SWEDISH
ENVIRONMENTAL
PROTECTION
AGENCY

YTTRANDE
2023-11-15

Ärendenummer
NV-04482-22

Yttrande i mål nr M 2697-21 angående ansökan om tillstånd enligt miljöbalken för fortsatt och utökad verksamhet vid Husums fabrik i Örnsköldsviks kommun

Diagram SÄ 1a och b. Utsläpp av suspenderade ämnen, föreslagna begränsningsvärden och mål i relation till undre BAT-AEL och övre BAT-AEL.

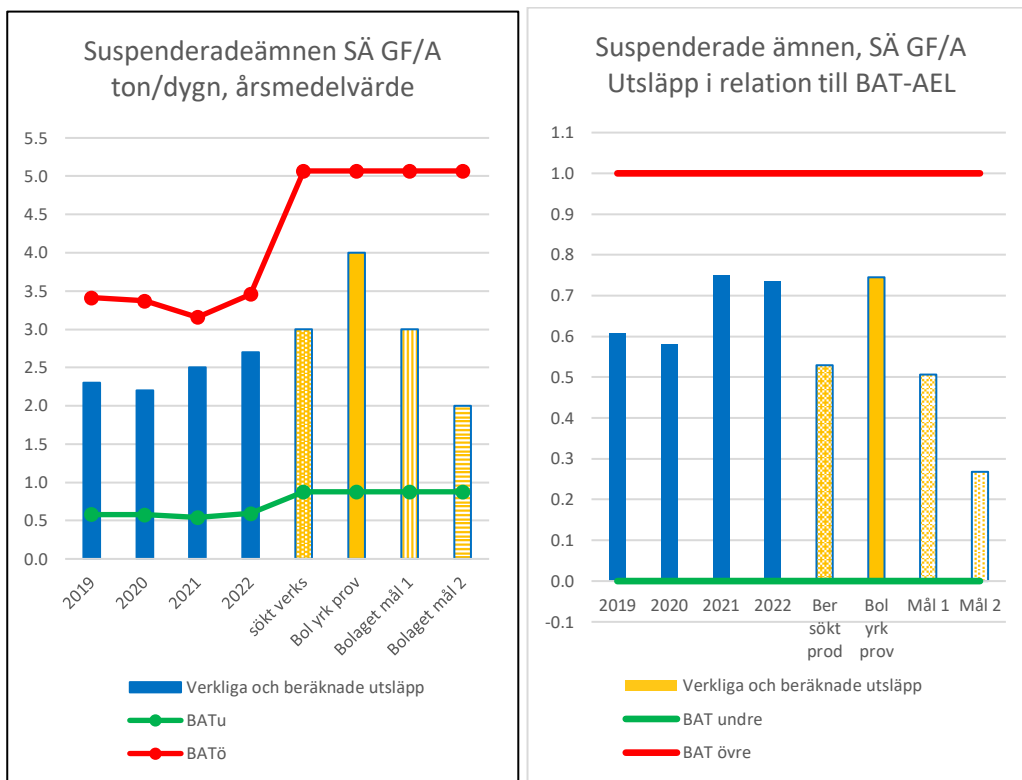
Diagram SÄ 1a, utsläpp i absoluta tal, ton/d: Utsläppen av suspenderade ämnen beräknas öka i absoluta tal, ton/d. Marginalen mellan provisorisk föreskrift och förväntat utsläpp är drygt 30 %. Målnivå 1 ligger i nivå med förväntat utsläpp, målnivå 2 något under nuvarande utsläpp.

Diagram SÄ 1b, utsläpp i kg/ton produkt i relation till BAT-AEL: För suspenderade ämnen är relationen mellan utsläpp och BAT-AEL något lägre för sökt produktion ($F=0,52$) än för nuvarande produktion ($F=0,60$). Det av bolaget föreslagna mål 1 ligger mitt emellan undre BAT-AEL och övre BAT-AEL ($F=0,50$), dvs på samma nivå som förväntat utsläpp vid sökt produktion. Mål 2 ligger ca 25 % över undre BAT-AEL ($F=0,27$).

Naturvårdsverkets slutsats är att en kompletterad reningsanläggning av samma typ som idag finns vid Husum, utan kemisk fällning, bör kunna klara av att hålla utsläppet på samma specifika utsläppsnivå som idag och även lägre. Ur teknisk synpunkt kan de av bolaget sätta målvärdena anses vara rimliga. Marginalen mellan förväntat utsläpp och av bolaget föreslaget provisoriskt villkor (30 %) är dock stor, varför det bör finnas förutsättningar att sätta en provisorisk föreskrift på en lägre nivå, allra helst om det anges som riktvärde.

Diagram SÄ 2. Utsläpp av suspenderade ämnen, SÄ GF/A i relation till undre och övre BAT-AEL. (Obs att utsläppen från Mönsterås och Bäckhammar inte saknas, de är i nivå med undre BAT-AEL, $F=0$)

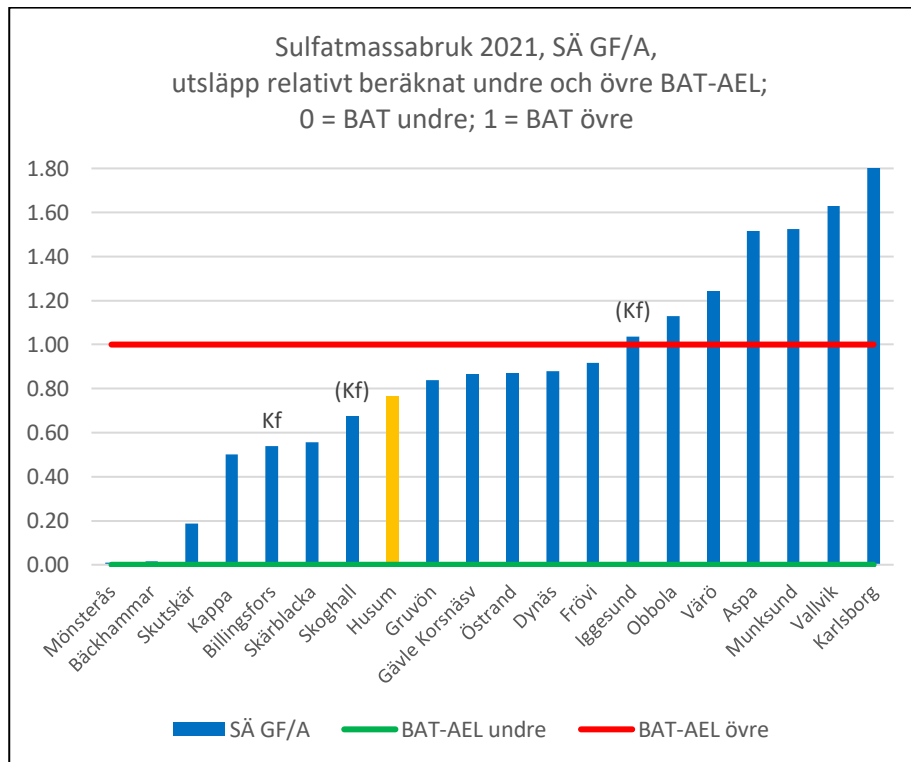
Diagram SÄ2 visar att Husum 2021 låg i den nedre tredjedelen av bruken. Bolaget har beräknat att med kemisk fällning skulle utsläppet kunna minskas med 20 %. Det finns dock flera bruk som har klart lägre utsläpp även utan kemisk fällning. Detta är inte så förvånande eftersom utsläppen av suspenderade ämnen till stor del beror på avskiljningen av partiklar, d.v.s. hur väl sedimentering, flotation eller filtrering fungerar.

Diagram COD 1a och COD 1 b. Utsläpp av COD, föreslagna begränsningsvärden och mål i relation till undre BAT-AEL och övre BAT-AEL.

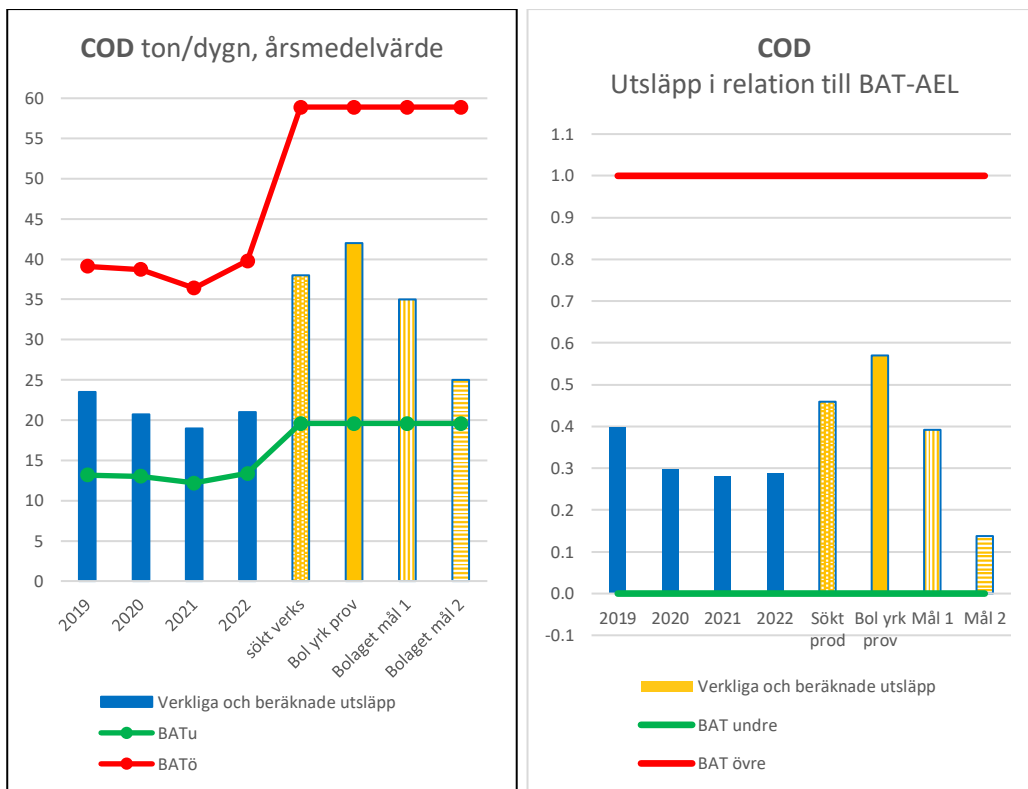
Diagram COD 1a, utsläpp i absoluta tal, ton/d: Utsläppet förväntas vid sökt produktion (gul prickad stapel) i absoluta tal nära nog fördubblas jämfört med idag. Marginalen mellan av bolaget beräknat utsläpp vid sökt produktion och föreslaget provisoriskt villkor (långstreckad rödbrun linje) är 11 %. Vare sig målnivå 1 (gul linje med vertikala linjer) eller målnivå 2 (gul stapel med horistontella linjer) kommer ner till tidigare utsläppsnivå.

Diagram COD 1b, utsläpp i kg/ton produkt i relation till BAT-AEL: För COD är det förväntade utsläppet vid sökt produktion (gul prickad stapel, $F=0,46$) satt i relation till BAT-AEL betydligt högre än faktiska utsläpp 2019-2022. Bolagets yrkande om provisorisk föreskrift är ytterligare högre (gul helfärgad stapel, $F=0,57$). Det av bolaget föreslagna mål 1 (gul långrandad stapel, $F=0,39$) ligger fortfarande över vad som uppnåddes 2020-2022 ($F=ca 0,30$). Mål 2 (gul tvärrandad stapel, $F=0,14$) ligger under tidigare utsläpp, men når inte ner till undre BAT-AEL.

Med bolagets antaganden om primärutsläpp och reningsanläggningens effektivitet skulle utsläppen sålunda inte komma att hållas på samma specifika nivå som idag. Endast med målnivå 2 skulle en försämring undvikas, mätt som specifikt utsläpp (kg/ton massa).

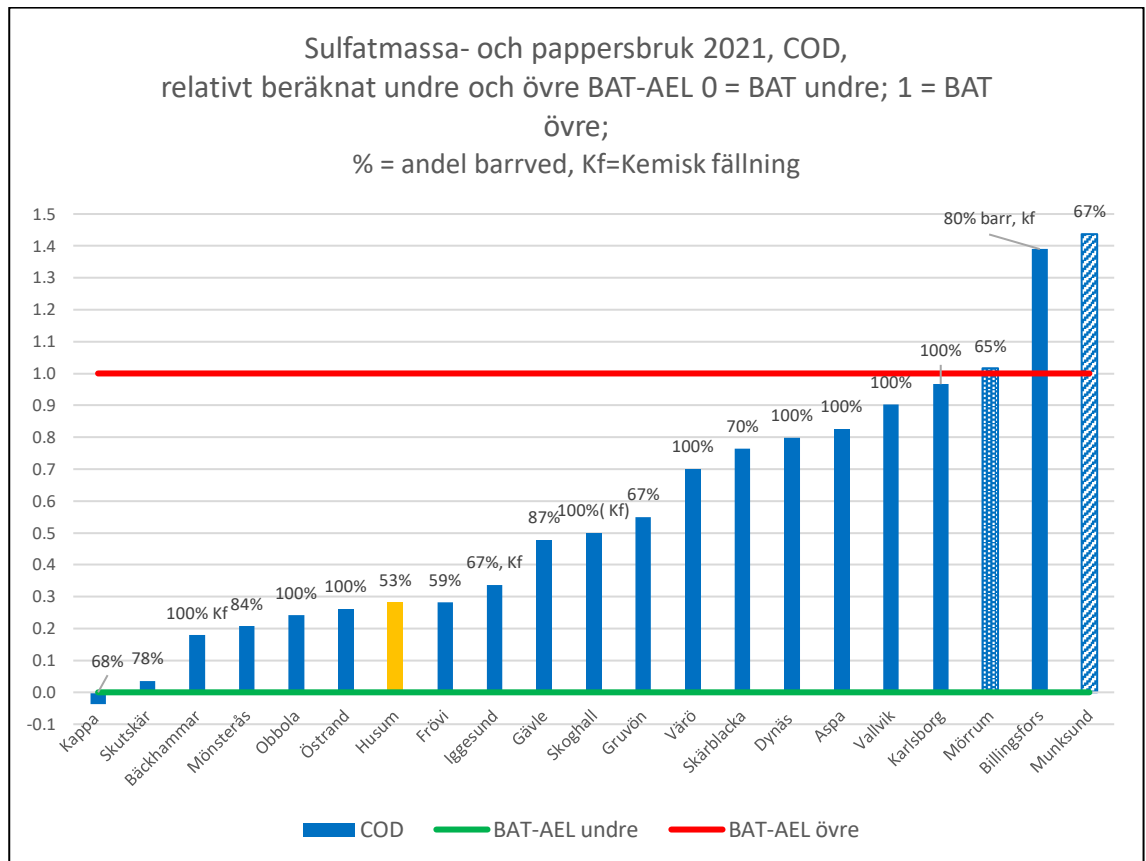
Utsläppen från Husum var 2021 jämförelsevis låga jämfört med andra bruk. Det finns dock flera bruk som tillverkar 100 % barrmassa och som utan kemisk fällning ändå når lägre utsläpp än vad Husum gjorde med andelen 53 % barrmassa. Något samband mellan utsläppsnivå och andel barrmassa kan inte ses. Fyra bruk tillämpar kemisk fällning, varav ett i begränsad omfattning.

Observera att ett beräknat minusvärde, som för Kappa, innebär att utsläppet är lägre än det undre värdet för BAT-AEL, inte att det är ett minusutsläpp.

Diagram Kväve 1a och Kväve 1b. Utsläpp av kväve, föreslagna begränsningsvärden och mål i relation till undre BAT-AEL och övre BAT-AEL.

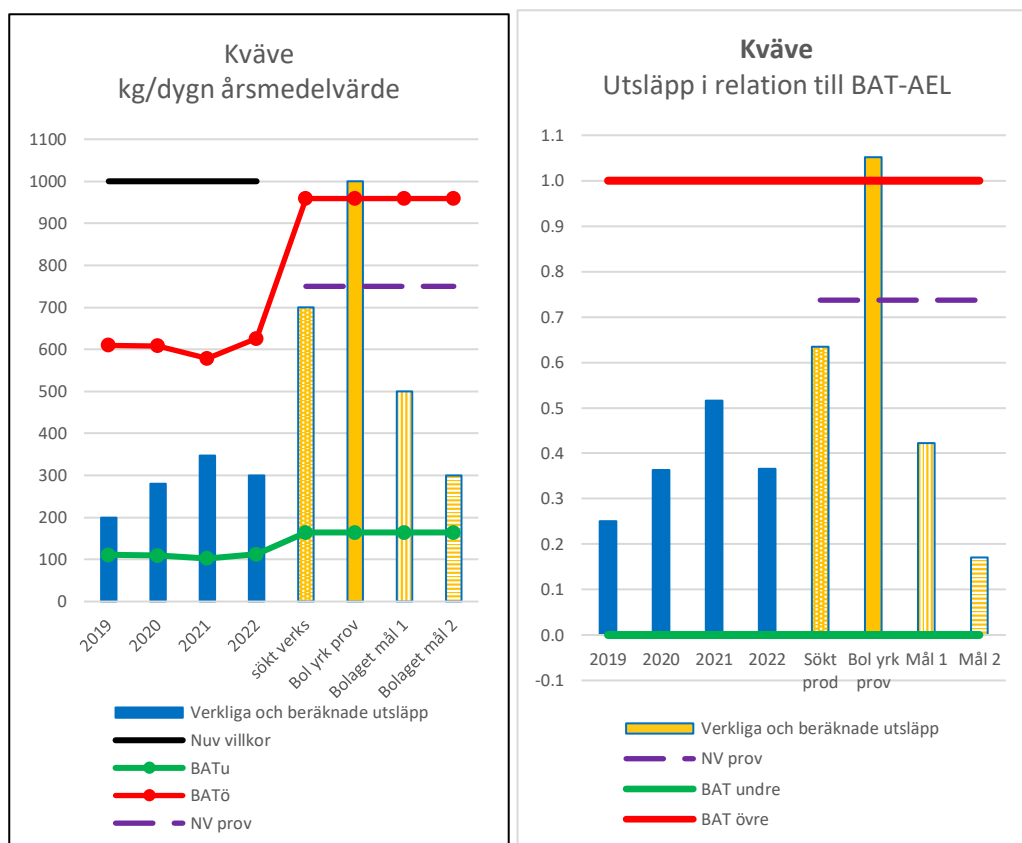
Diagram Kväve 1a, utsläpp i absoluta tal, ton/d: Utsläppet förväntas i absoluta tal mer än fördubblas. Marginalen mellan förväntat utsläpp och av bolaget föreslaget provisoriskt villkor är drygt 40 %. Målnivå 1 ligger över tidigare utsläppsnivå. Målnivå 2 är ungefär i nivå med dagens utsläpp.

Diagram Kväve 1b, utsläpp i kg/ton produkt i relation till BAT-AEL: För kväve har utsläppet i relation till BAT-AEL varierat under 2019 – 2022, mellan $F=0,25$ och $F=0,52$. Beräknat specifikt utsläpp vid sökt produktion (gul prickad stapel) ligger dock över samtliga tidigare års specifika utsläpp. Den av bolaget yrkade provisoriska föreskriften är betydligt högre än förväntat utsläpp och även högre än övre BAT-AEL. Det av bolaget föreslagna mål 1 ligger strax under mitten av BAT-AEL-intervallet ($F=0,42$), under 2021 års utsläpp, men högre än övriga tre år. Mål 2 ligger ca 20 % över undre BAT-AEL ($F=0,18$).

Utifrån tabellerna kan konstateras att det specifika utsläppet av kväve av bolaget förväntas öka. Naturvårdsverket anser inte att det finns skäl till detta, eftersom vi inte bedömer att det specifika primäruotsläppet behöver öka vid den sökta produktionen och att en utbyggd reningsanläggning bör kunna rena avloppsvattnet minst lika effektivt som idag. Naturvårdsverket noterar också att marginalen mellan förväntat utsläpp och bolagets yrkande riktvärde under prövotiden är stor.

Diagram Kväve 2. Utsläpp av kväve i relation till undre och övre BAT-AEL.

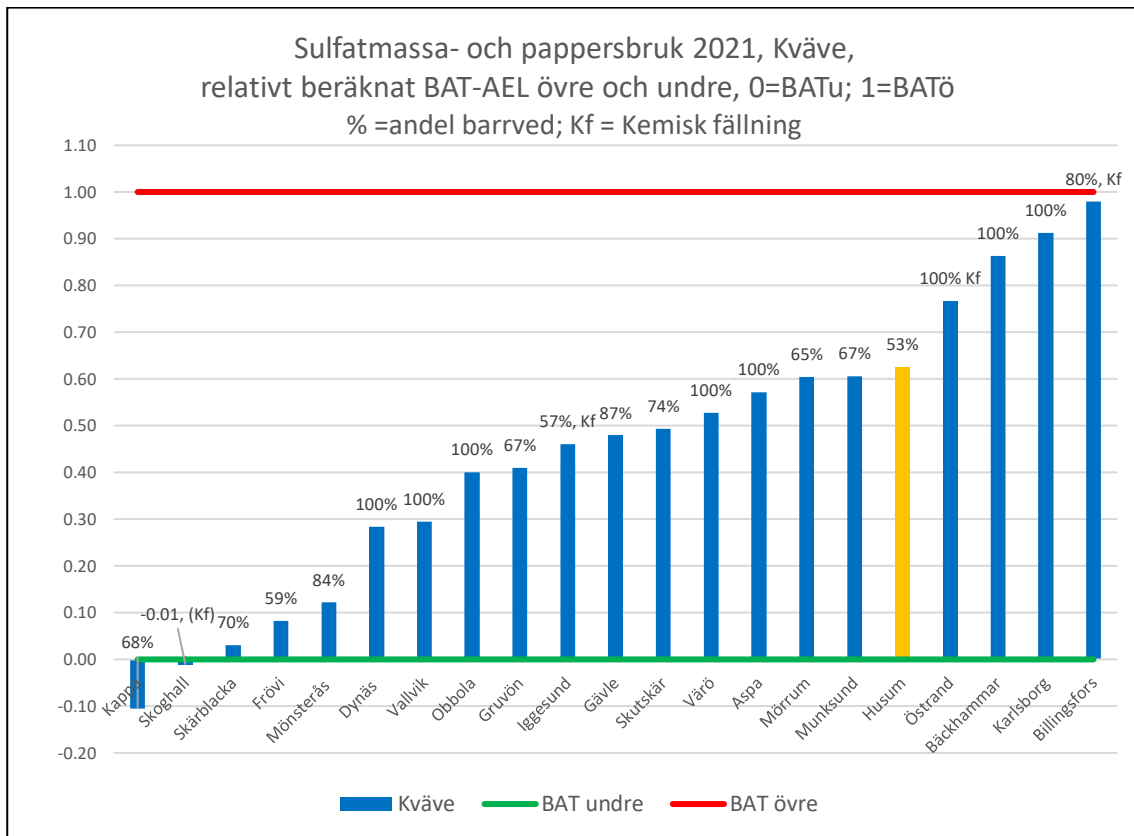
Av diagram Kväve 2 framgår att utsläppet av kväve från Husums bruk 2021 i relation till produktionen var bland de högsta av bruken och att det är möjligt med betydligt lägre specifika utsläpp. Något samband mellan andel barrved och utsläpets storlek går inte att se. Tvärtom finns flera bruk som använder 100 % barrved och som ändå har betydligt lägre utsläpp än Husum, utan kemisk fällning.

Diagram Fosfor 1a och 1b. Utsläpp av fosfor, föreslagna begränsningsvärden och mål i relation till undre BAT-AEL och övre BAT-AEL.

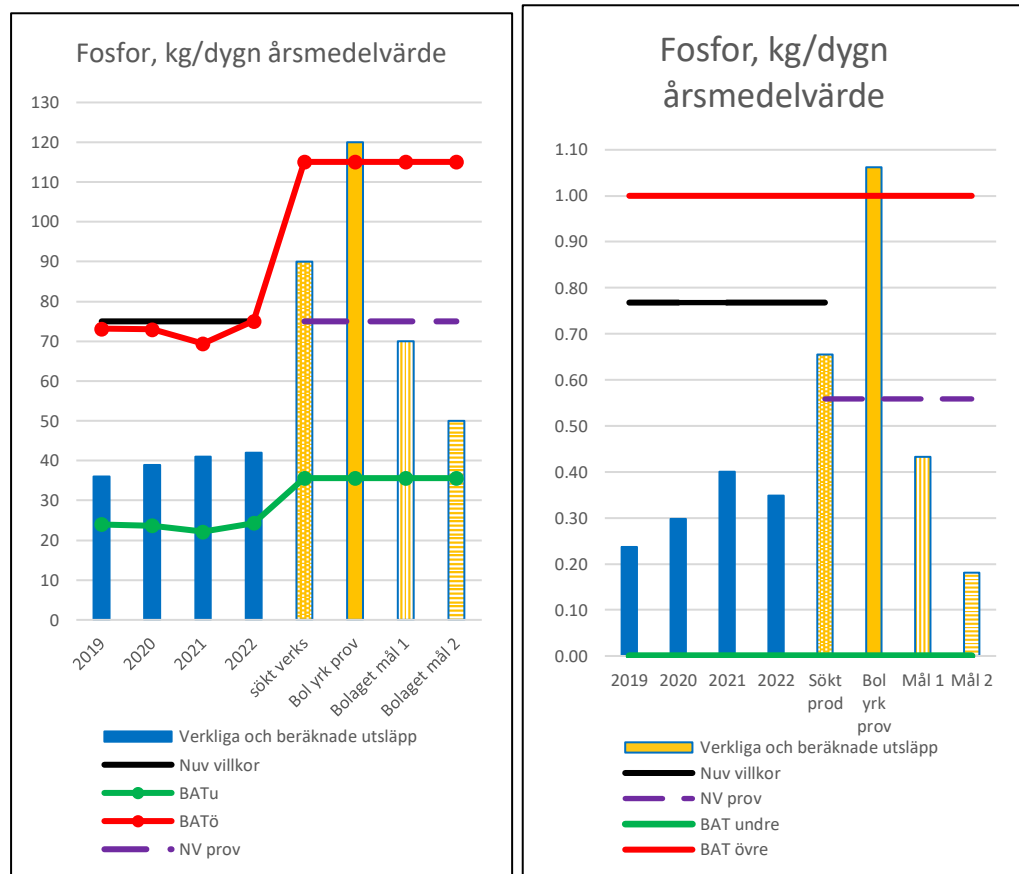
Diagram Fosfor 1a, utsläpp i absoluta tal, ton/d: Bolaget beräknar att utsläppen i absoluta tal mer än fördubblas vid sökt produktion. Marginalen mellan föreslagen provisorisk föreskrift och förväntat utsläpp är stor, 33 % och nivån för föreskriften är högre än den övre nivån för BAT-AEL. Såväl mål 1 som mål 2 ligger över dagens utsläppsnivå.

Diagram Fosfor 1b, utsläpp i kg/ton produkt i relation till BAT-AEL: För fosfor beräknar bolaget att det specifika utsläppet vid sökt produktion i relation till BAT-AEL skulle bli avsevärt högre än nuvarande utsläpp. Det av bolaget yrkade provisoriska villkoret är också högre än övre BAT-AEL. Det av bolaget föreslagna mål 1 ligger strax under mitten av BAT-AEL-intervallet ($F=0,43$), men över nuvarande utsläppsnivå. Mål 2 ligger på nivån $F=0,18$ i BAT-AEL-intervallet. Slutsatsen av diagrammet är att det specifika utsläppet av fosfor kommer att öka, d.v.s. enligt bolaget skulle produktionsförhållanden (primärutsläpp) tillsammans med reningsanläggningens effektivitet inte klara av att hålla avloppsvattnet på samma specifika nivå som idag. Naturvårdsverket ser inte att det finns motiv för denna bedömning. Utsläppen av fosfor bör vid sökt produktion kunna hållas på samma specifika nivå som idag, eller lägre.

Diagram Fosfor 2. Utsläpp av fosfor i relation till undre och övre BAT-AEL.

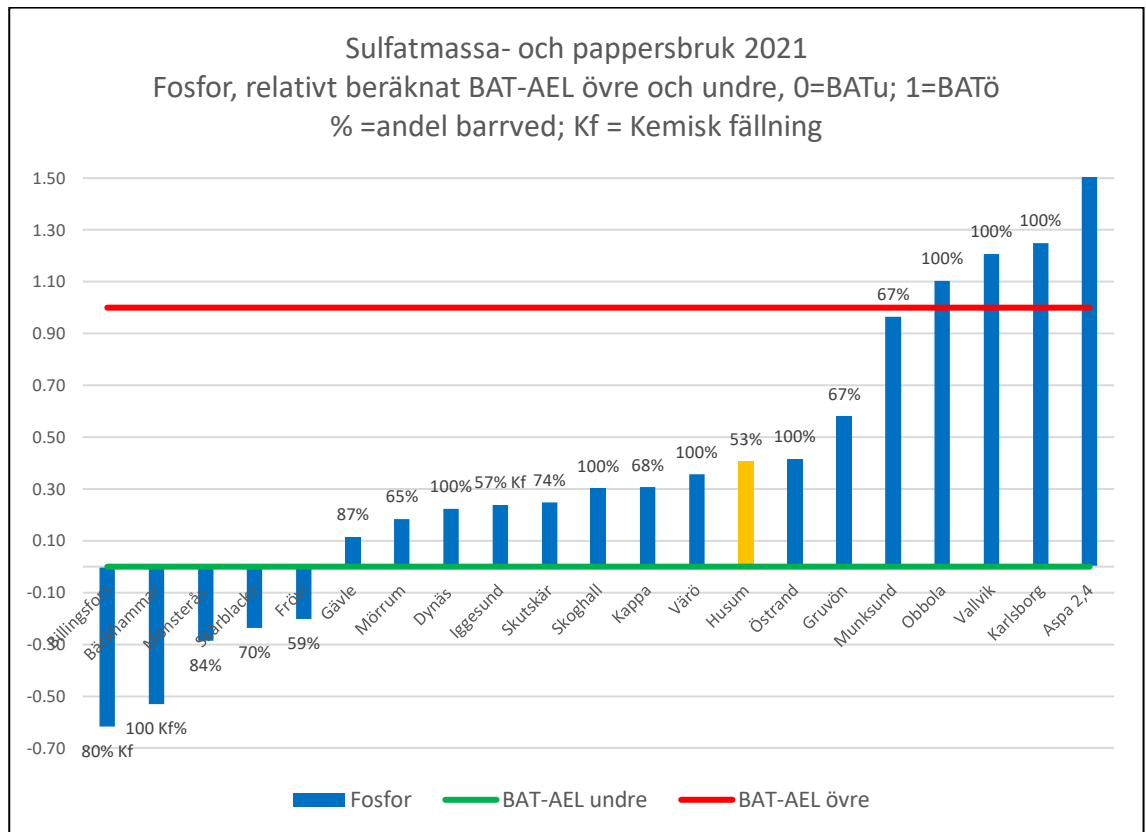
Av diagram Fosfor 2 framgår att det specifika utsläppet från Husums bruk 2021 låg över genomsnittet bland bruken. Även om Husum hade god marginal till övre BAT-AEL kan det noteras att flera bruks utsläpp var lägre än det undre värdet för BAT-AEL, med en högre andel barrved och utan kemisk fällning. Något samband mellan andel lövved och utsläpp kan inte ses. Det finns sålunda möjlighet att uppnå låga fosforutsläpp med en effektiv reningsanläggning. Allra lägst utsläpp har dock två bruk som tillämpar kemisk fällning.
